巻上減速部メタル変更のお知らせ(7.5t 以上)

件名	巻上減速部メタル 変更のお知らせ (7.5t 以上)	発行日付	2015 年 2 月 4 日	周知対象区分
		三菱電機 FA 産業機器株式会社 〒819-0192 福岡市西区今宿東1-1-1 TEL (092) 805-3400		サービス店

No. 855-0268

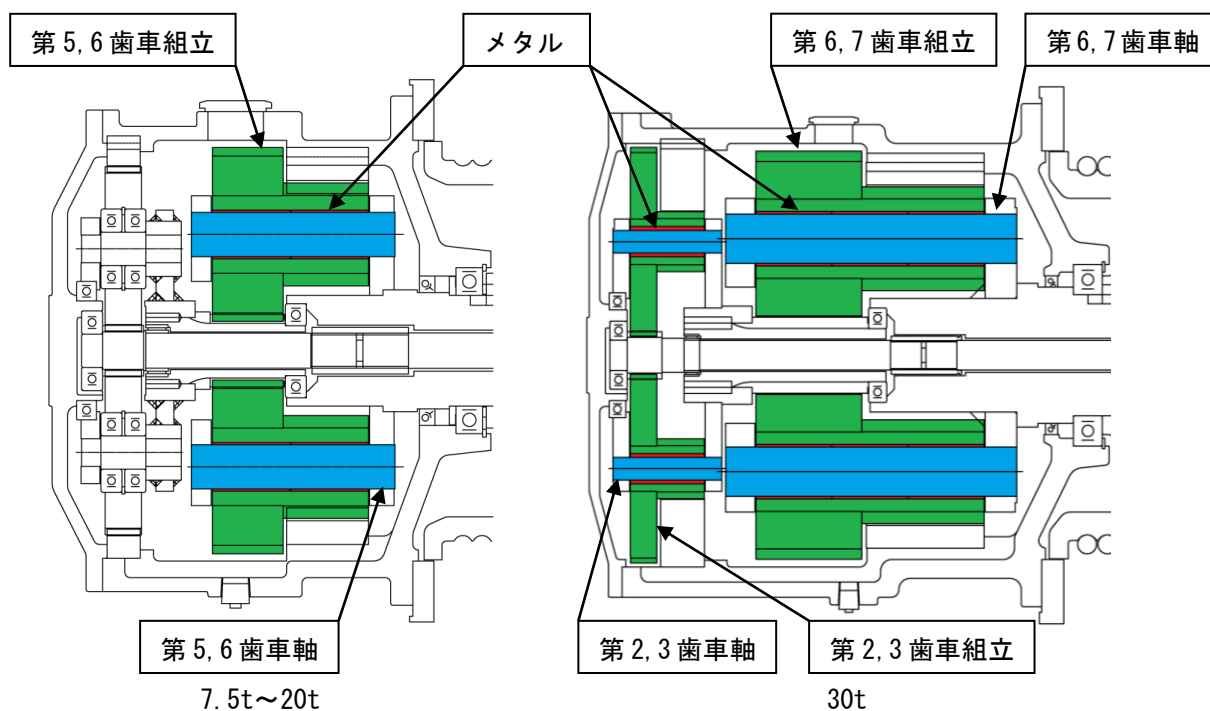
2. 変更内容

遊星歯車組立のメタル材質とその歯車軸の外径公差を変更しました。

容量	部品	従来品	切替品
7.5t	第 5, 6 歯車組立	銅合金系(裏金付)	樹脂系(裏金付)
10t			
15t	第 5, 6 歯車組立	銅合金系(ソリッド)	"
20t			
30t~	第 2, 3 歯車組立	"	銅合金系(裏金付)
	第 6, 7 歯車組立	"	樹脂系(裏金付)
	各歯車軸公差※ ²	細い	太い

※² 各歯車軸公差は切替品メタルとのフィッティング向上のため、変更しています。
